NAŠE ZNAČKA  
PVL-31957/2020/340/Li  
PVL-7275/2020/SP

DATUM  
19.5.2019

### **Komplexní pozemkové úpravy v k.ú. Petrovice u Měčina**

### **I. VYJÁDŘENÍ správce povodí a II. VYJÁDŘENÍ správce vodních toků**

## Riziková území při přívalových srážkách

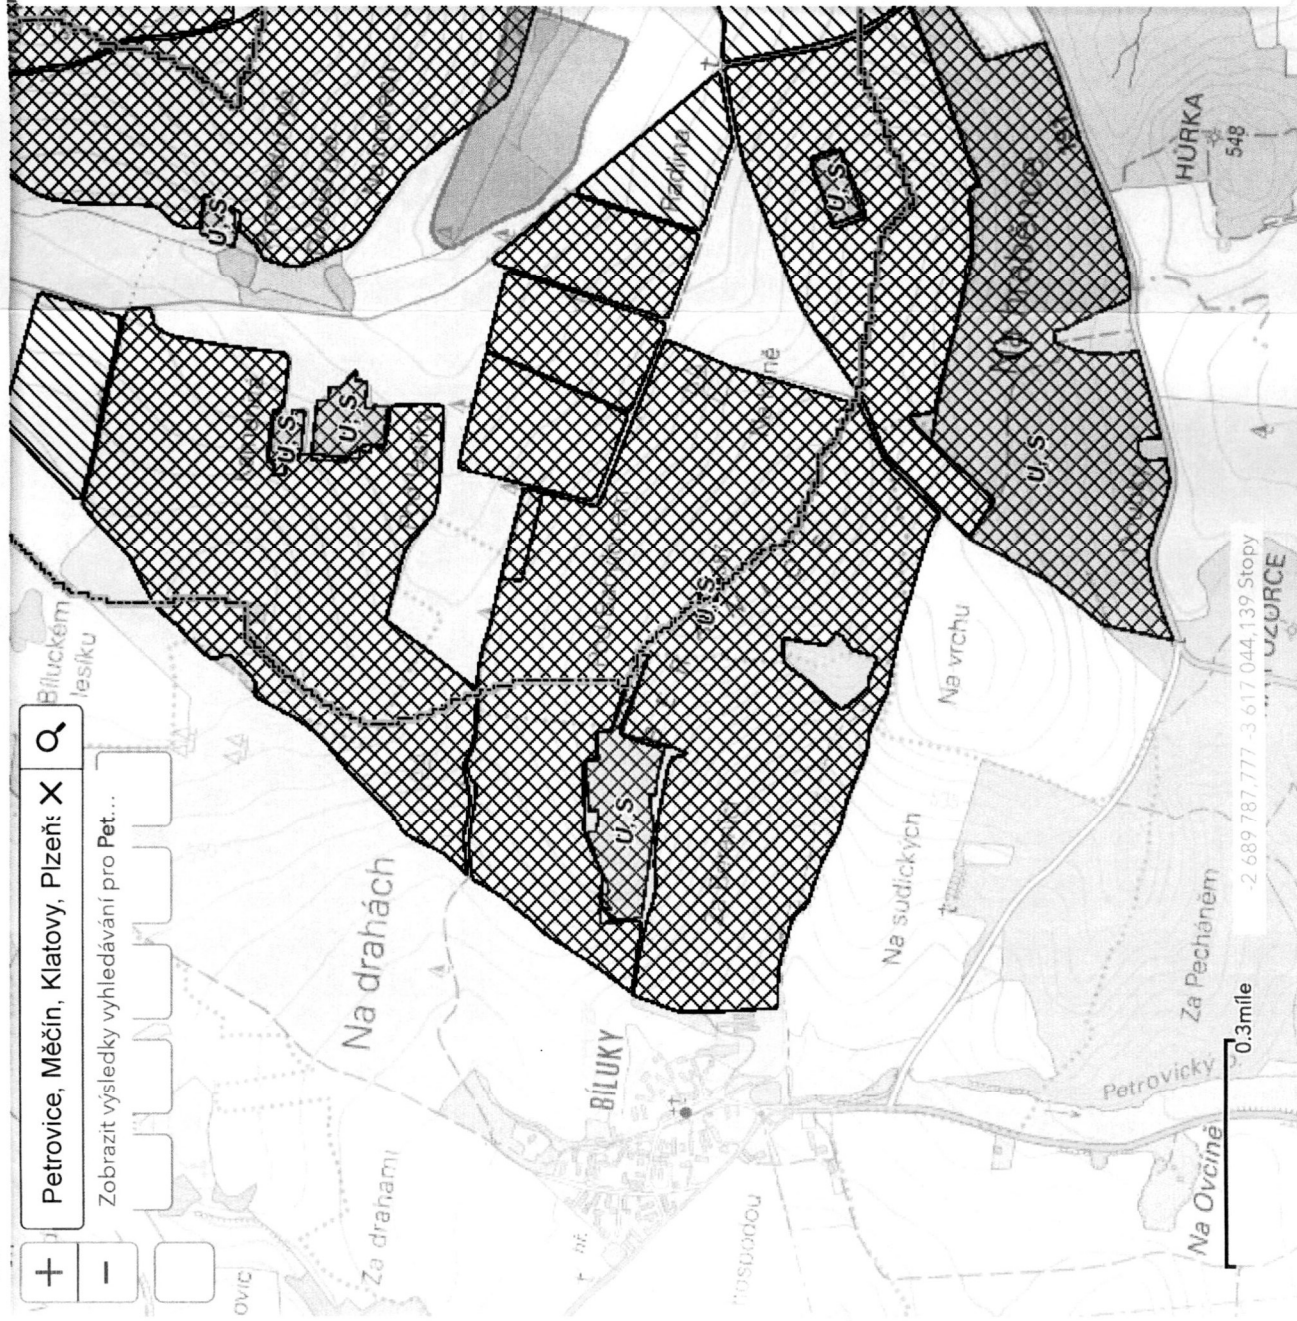
1. Do předběžného obvodu KoPÚ okrajově zasahují povodí kritických bodů 11 006 761 a 11 009 110, které ohrožují obec Petrovice a místní část Chudinka (viz příloha 2). V rámci přípravných prací a následně v plánu společných zařízení je nutné posoudit přispívající plochy a navrhnout potřebná protierozní a vodohospodářská opatření v povodí kritického profilu tak, aby došlo ke zmenšení objemu přímého odtoku. Pro návrh opatření v povodí kritických bodů je možné využít mapový portál Voda v krajině – Návrhy opatření v povodí kritických bodů (příloha 3).
